トランジスタ技術 2009 年 5 月号 訂正とお詫びの追加

別冊 オーディオ回路実例集

正誤表

p.144 図 1 RCC 方式スイッチング電源の回路例

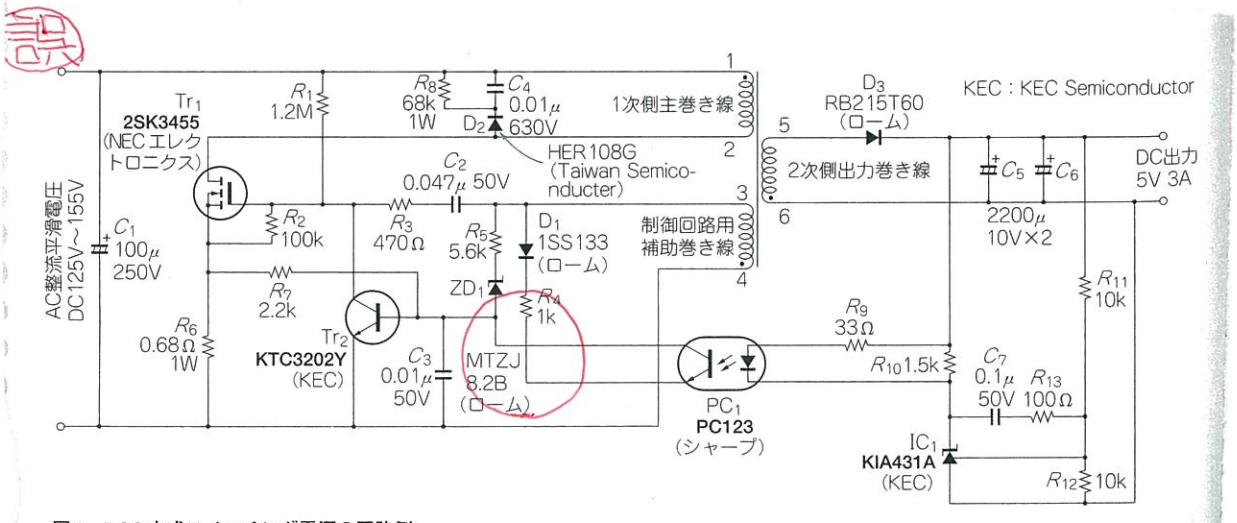
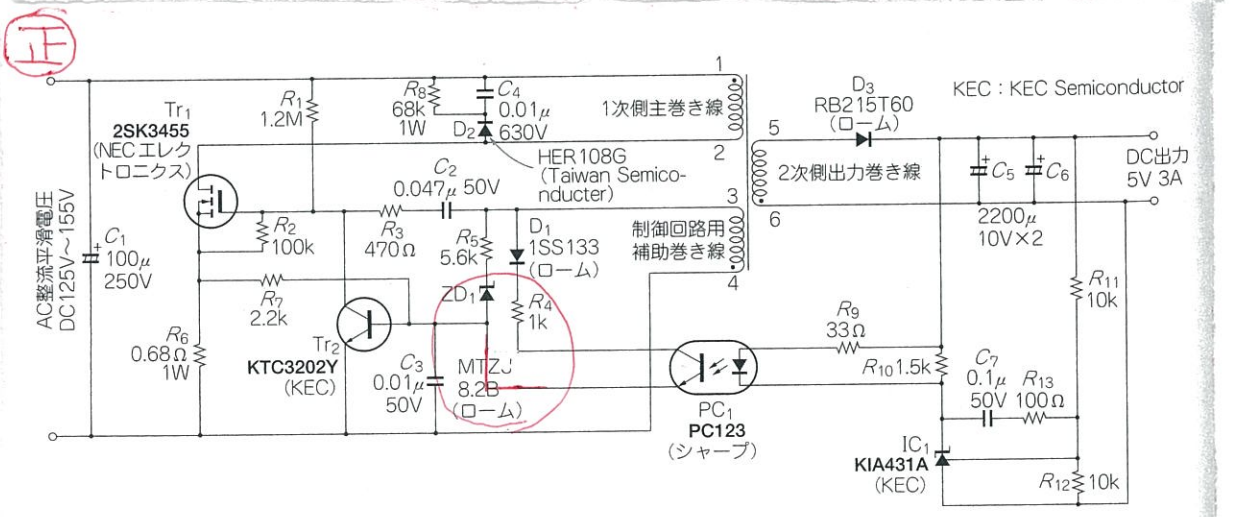
誤

正
